**Contributo tecnico istruttorio, nell'ambito delle procedure di cui all'Allegato 2 alla Parte Seconda del D.lgs. 152/2006 punto 2 e Allegato I-bis alla parte Seconda del D.Lgs 152/2006 punto 1.2.1**

**1. OGGETTO:** Istanza per il rilascio del Provvedimento di VIA nell'ambito del provvedimento unico in materia ambientale ai sensi art. 27 del D.Lgs. 152/2006 e ss.mm.ii., relativa al Progetto per la realizzazione di un parco eolico denominato "Monte La Fine e Monte Pratolungo" della potenza di 78 MW, sito nelle Regioni Emilia Romagna e Toscana, presso i Comuni di Castel del Rio (BO) e Firenzuola (FI).

Proponente: EEA Italy Wind S.r.l.

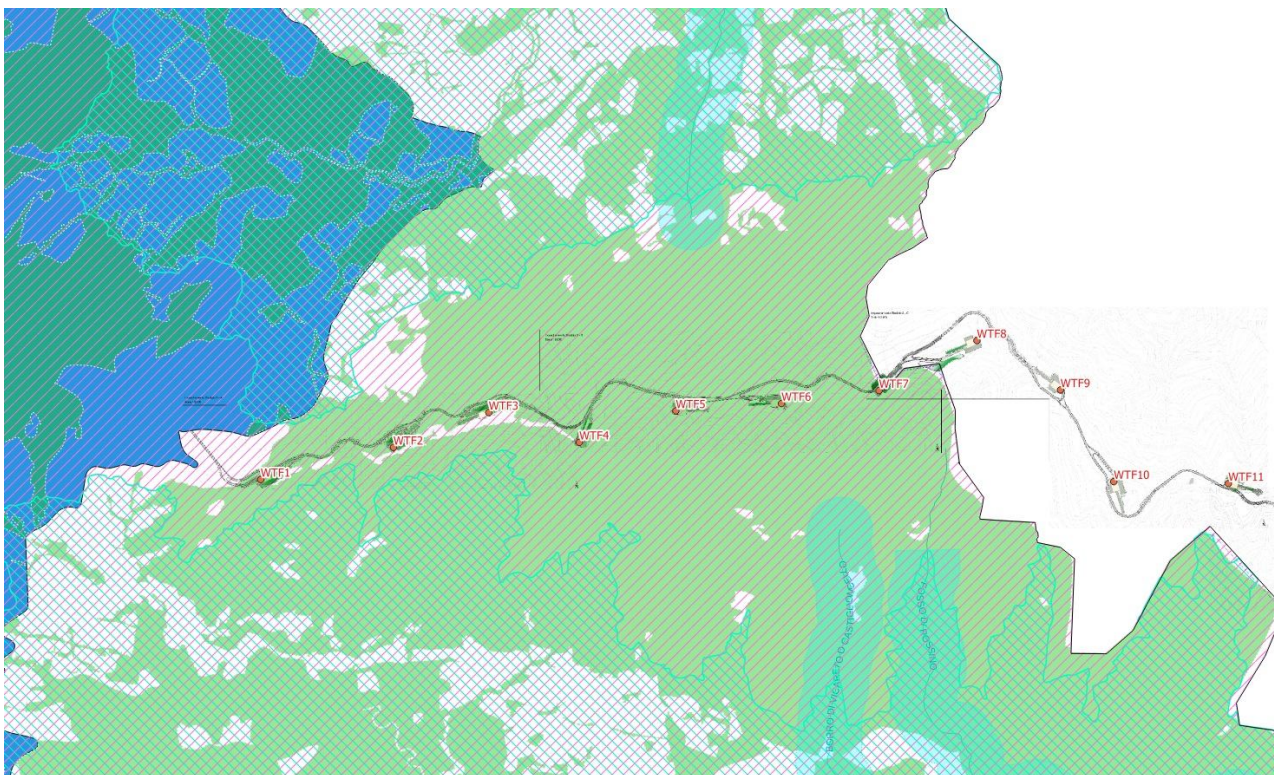
Interventi 36, 37, 32, 33, 34, 35, 56 VINCOLI SISMICO, VINCOLO IDROGEOLOGICO, VINCOLO PAESAGGISTICO ART. 142 LETTERA G E LETTERA M (FI 01) DEL D.Lgs. 42/2004,

Interventi 53, 54, 73, 74, 78, 80, 81 VINCOLI SISMICO, VINCOLO IDROGEOLOGICO, VINCOLO PAESAGGISTICO ART. 142 LETTERA G DEL D.Lgs. 42/2004

Interventi 53, 54 VINCOLI SISMICO, VINCOLO IDROGEOLOGICO, VINCOLO PAESAGGISTICO ART. 142 LETTERA M (FI 01) DEL D.Lgs. 42/2004
